《东莞市东伟石油化工有限公司安全现状评价》公示表

东莞市东伟石油化工有限公司

安全现状评价报告

表 9-1 东伟公司整改情况复查表

表 9-2 整改照片

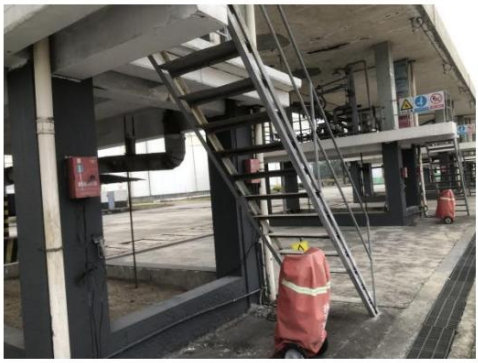
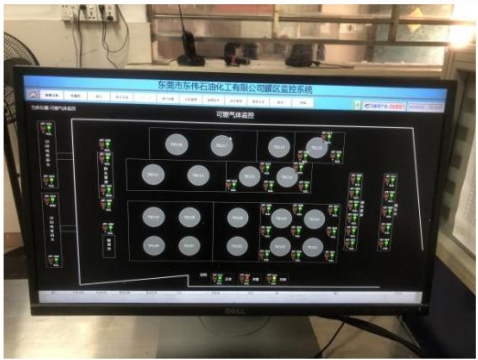
整改前	整改后
1、库区部分安全警示标志模糊不清晰。

2、盐酸和硫酸隔堤内地面及防火堤堤身内侧铺设了防腐沥青，但沥青部分已脱落

3、3#和4#储罐所在隔堤未设置对外人行台阶或坡道。

序号	存在问题	整改措施	复查情况
1	库区部分安全警示标志模糊不清晰。	更换不清晰的安全警示标志，库区内设置的安全警示标志均应明显、清晰。	已整改
2	盐酸和硫酸隔堤内地面及防火堤堤身内侧铺设了防腐沥青，但沥青部分已脱落。	修复脱落的防腐层，确保隔堤内地面及防火堤堤身内侧防腐措施有效。	已整改
3	3#和 4#储罐所在隔堤未设置对外人行台阶或坡道。	防火堤每一个隔堤区域内均应设置对外人行台阶或坡道。	已整改
被评价单位（盖章）  2024 年 3 月 6 日		评价单位（盖章）  2024 年 3 月 6 日
